LUFFDYKTIGHETSPÅBUD
(LDP)

MORANE SAULNIER
SAMMENDRAG
1946 - 1970

LUFTDYKTIGHETSPÅBUD (LDP)

18/62 HALEFLATEBESLAG FOR MORANE SAULNIER RALLYE

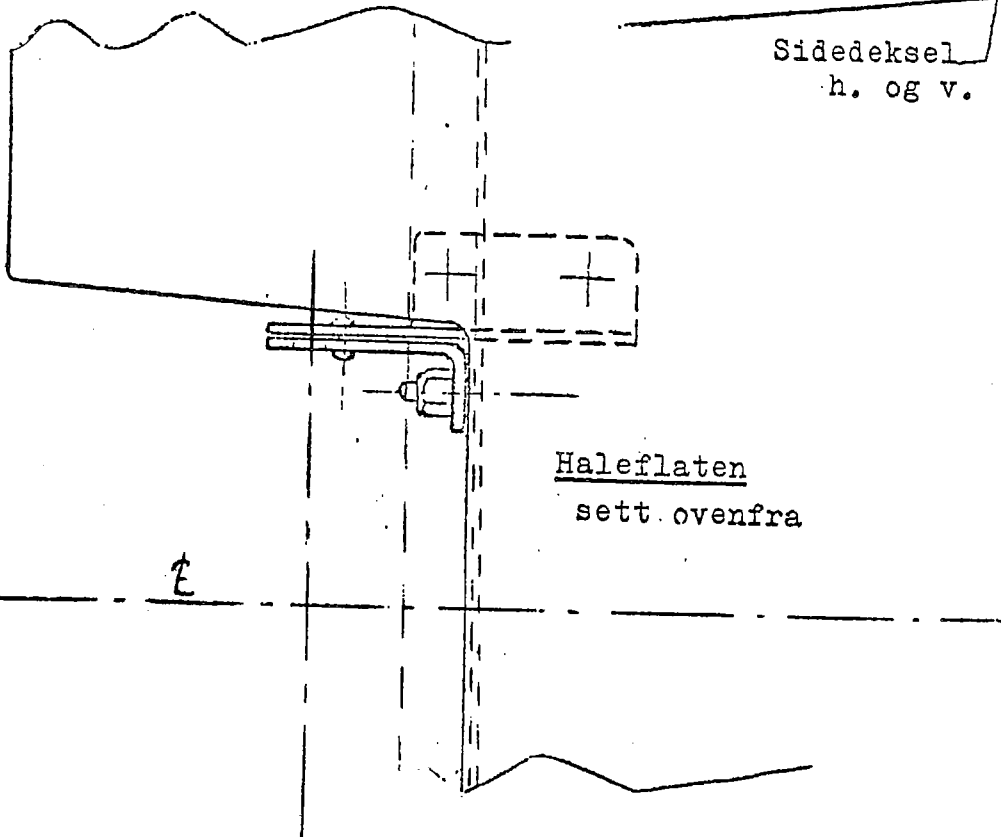
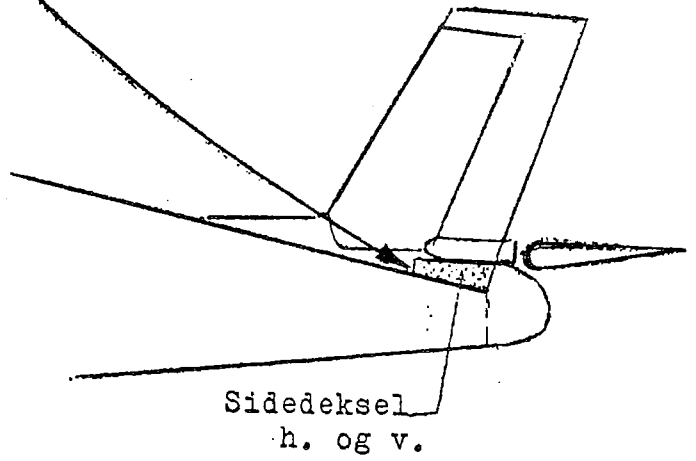
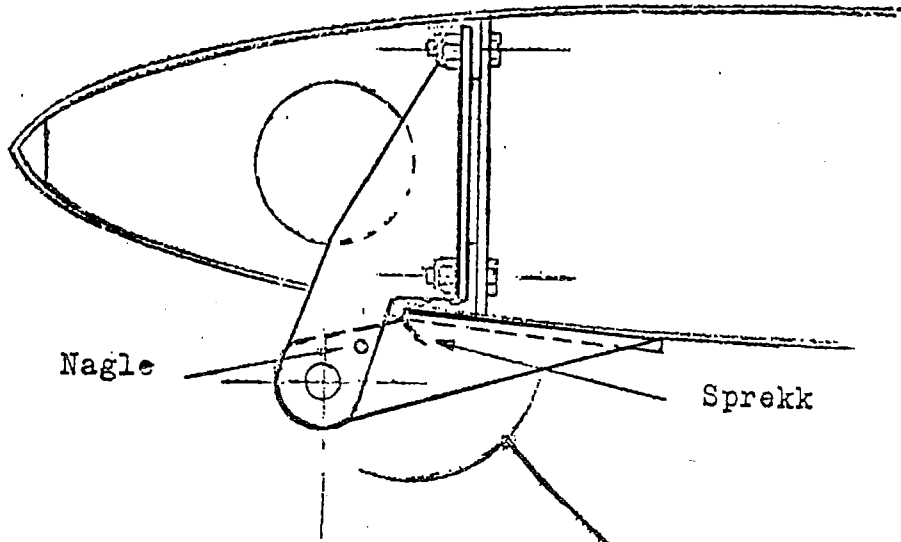
Det viser seg at den eldste type har lett for å sprekke, særlig der skissen viser. Luftfartsdirektoratet bestemmer derfor at de omtalte beslag skal kontrolleres snarest mulig, og senere med 25 timers mellomrom, inntil beslaget er byttet ut med den nye type. Kontrollen bør tas med i 25 timers ettersynet for å sikre at den ikke blir glemt. Den foregår ved å ta av halekonen og de to sidedeksler og se nøye på beslagene, eventuelt med lupe. Samtidig skal man se etter at ikke kanten på de gaffelformede beslag på finnen, som haleflatebeslagene går inn i, gnager mot haleflatebeslaget i bøyen på yttersiden. Hvis de gjør det, skal man ta litt av gaffelen.

Hvis det finnes sprekker, må flyet ikke brukes før beslaget er skiftet. Det er dog lov å fly flyet inn til et verksted, forutsatt at sprekken er mindre enn 15 mm lang, at turen tar mindre enn 5 timer, at været er godt og flygingen utføres forsiktig.

Luftfartsdirektoratet bestemmer videre at beslag av den gamle type skal skiftes med nye av 3 mm tykk plate, modification MS No. 25, Pieces 880-33-0-091, innen 1. mars 1963.

FIG. 1

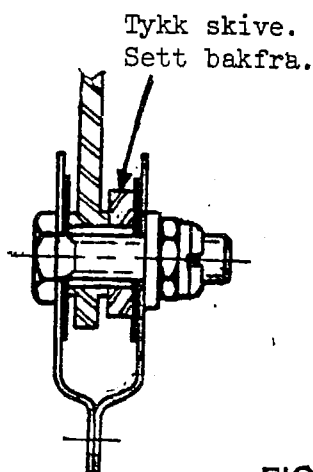
- b) Kontroller oljen i dempesylindrerne
 - c) Kontroller riktig montering av klammere for styringen av forbindelseswire mellom høyre og venstre slat. Disse klammere er plassert på vingebjelken bak flygerens sete $11 \frac{7}{8}$ " på hver side av flyets senterlinje og kan, hvis de er feilaktig montert, være årsak til treghet i overføringen (se fig. 1).

Figur 1.

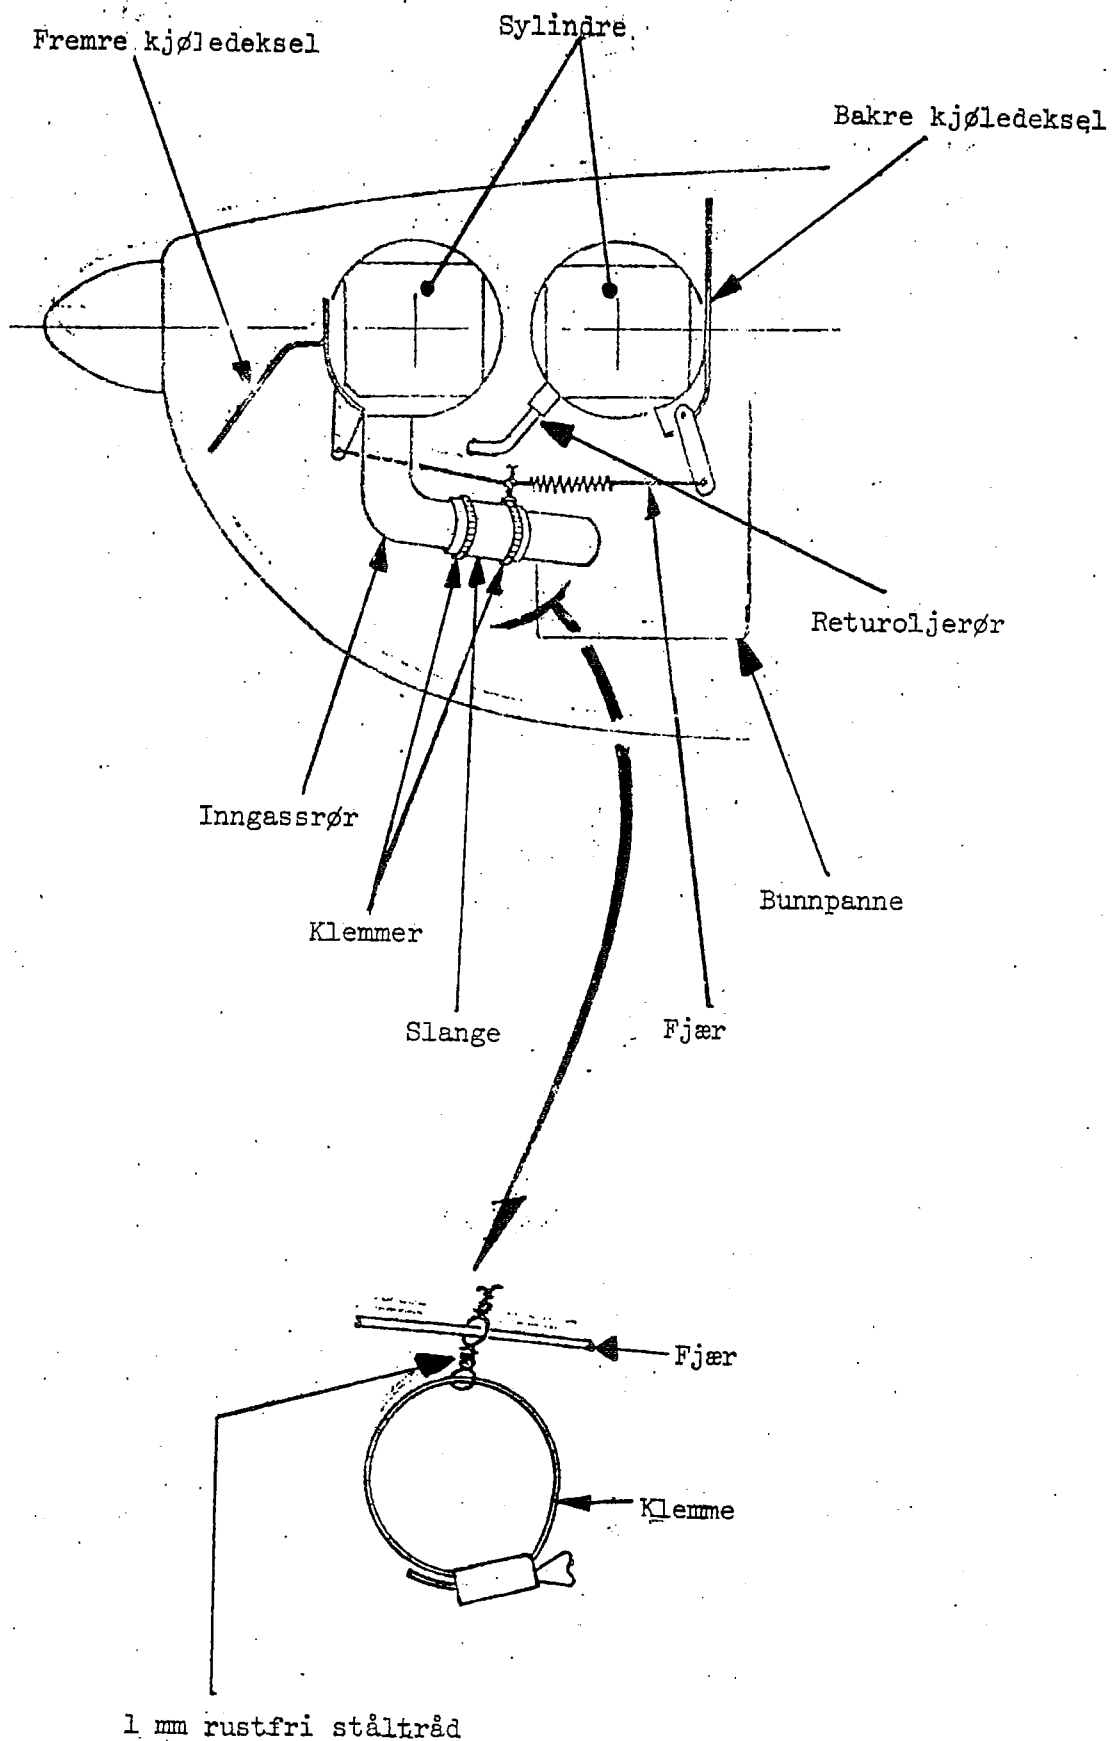
På grunn av at fjæren mellom fremre og bakre kjøleplater på undersiden av sylindrene høyre og venstre side, kan komme i berøring med returoiljelerøret fra vippehuset skal følgende utføres:

1. Kontroller returoiljelerørene for gnagsår på grunn av berøring av fjær som vist i Socata Service Bulletin nr. 124 datert januar 1976 eller senere revisjoner.
2. Skift rør som har gnagsår.
3. Bensle fjæren med 1 mm rustfri ståltråd som vist på figur 1.
